VYSVĚTLENÍ ZADÁVACÍ DOKUMENTACE č. 8

Název veřejné zakázky: **Trezor přírody**
 Ev. číslo veřejné zakázky: Z2019-040394
 Předmět veřejné zakázky: ☒ stavební práce ☐ dodávky ☐ služby
 Druh zadávacího řízení: otevřené podlimitní řízení dle § 56 zákona č. 134/2016 Sb., o zadávání veřejných zakázek
 Profil zadavatele: <https://www.kdv.cz/profil.php?ic=00303780>
 Elektronický nástroj zadavatele: <https://www.kdv.cz/hornilidec-mci/>

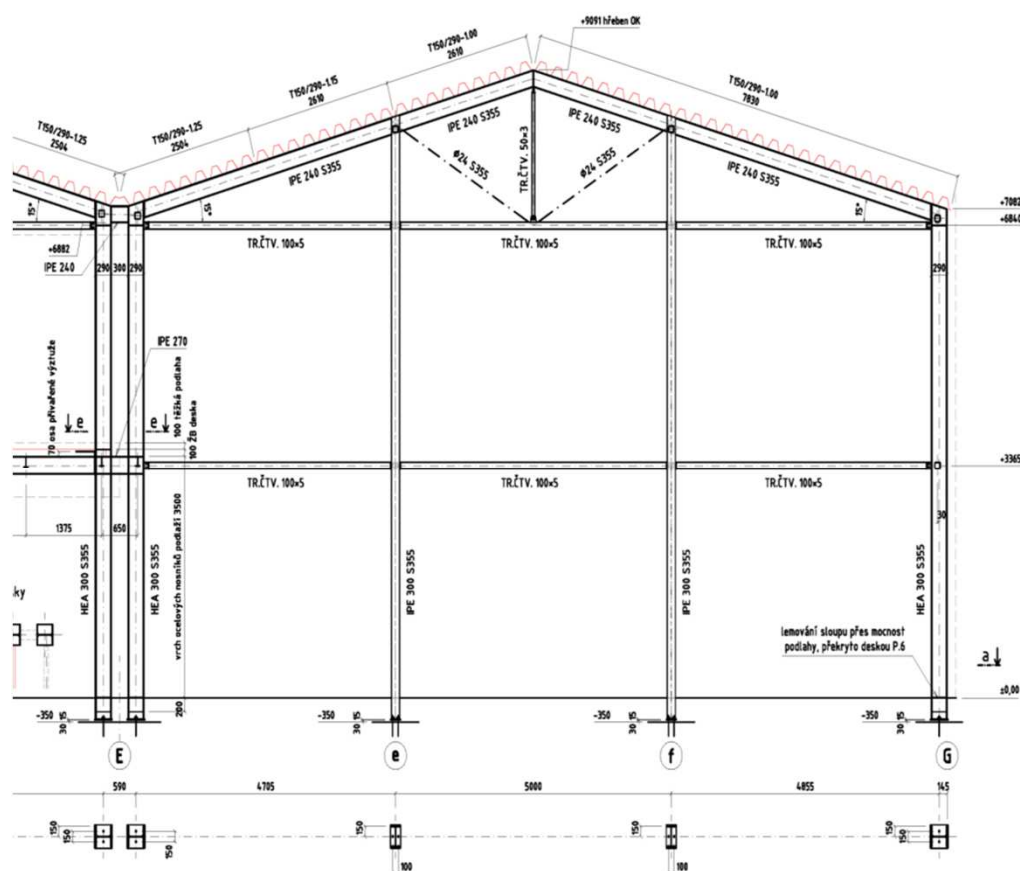
Dále k pol. 201 výkazu výměr:

- z projektu není zřejmé, jak má být řešen detail sníženého stropu na šikminách prosklené fasády v návaznosti na dlouhou středovou část fasády (viz přiložený výkres řezu a pohledu v „pdf“ s vyznačením).

- prosklenou fasádu tvořenou AL-profilem a sklem nelze po konzultaci zapustit do PUR-panelu, jak je zakresleno v řezu D-D (viz příloha).
- prostor mezi podhledem a vnitřním sklem se jeví jako příliš malý na dostatečné ochlazování skel a vyvarování se rizika praskání skel (tzv. termální šok). Vzhledem k tomu, že skla budou zvenku částečně zakryta ocelovými imitacemi stromů, může vzniknout nebezpečí prasknutí v místech, kde se bude na jedné tabuli stýkat stín s rozehrátými plochami a sklo nebude rovnoměrně ochlazováno.

- v projektu je uvažováno, že k ocelovému profilu mezi nosnými sloupy cca v půlce výšky fasády se bude fasáda kotvit, resp. AL - sloupky přes kotvy opírat, tudíž bude se na něj přenášet zatížení fasády větrem. Je na toto zatížení profil dimenzován?

- V hale C není pod konstrukcí střechy žádný podhled. Ze strany interieru je vidět přiznaná nosná konstrukce (rámy OK v modulových osách) a na nich ležící trapézový plech . Vnitřní a krajní rámy se liší – viz projekt statika. V obou krajních polích (osy 1 a 6) je ocelová konstrukce dle obrázku:

- Toto je grafická chyba ve výkrese (č. 8 – řez DD) , panely obvodového pláště navazují na LOP v nadpraží. Tvar LOP kopíruje tvar štítů tak jak je značeno ve specifikaci a výkresech pohledů.
- Opraveno v PD.

- V hale C není žádný podhled.

- V projektu toto uvažováno není, pro případné kotvení sloupků LOP na výšku haly bude na základě dílenské dokumentace možno prvek upravit, nahradit či doplnit jiné kotevní řešení.
